－ 改善箇所説明図 －

ステッカー位置正誤

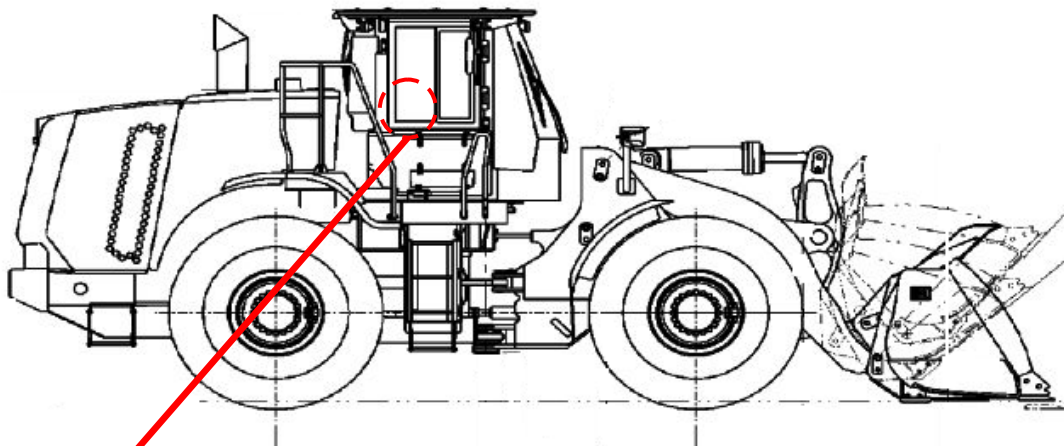
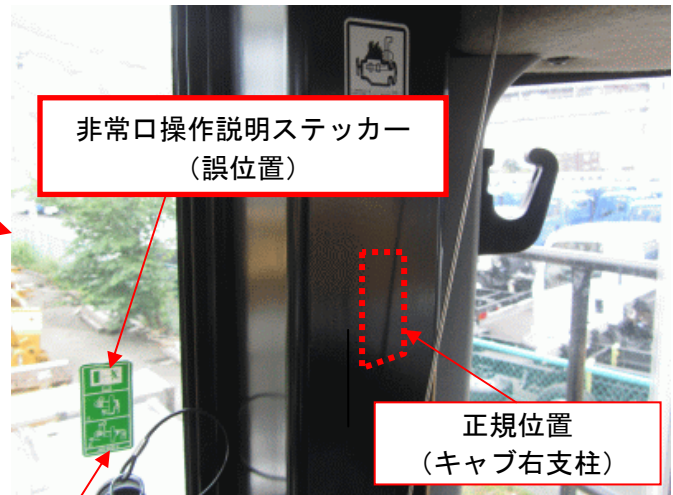
非常口操作説明ステッカー
(誤位置)

基準不適合発生箇所

右側面窓ガラスにおいて、非常口のラッチの操作方法を図示したステッカーが貼付けられているため、道路運送車両の保安基準第29条に抵触する。

正規位置
(キャブ右支柱)

全車両、当該窓ガラスに貼付けられているステッカーを剥がすとともに、新品のステッカーをキャブ右支柱に貼付ける。

識別：改善実施済車については、キャブ後面ガラス左下、又は、運転席左支柱下部に
No. 外-1947 のステッカーを貼付けする。
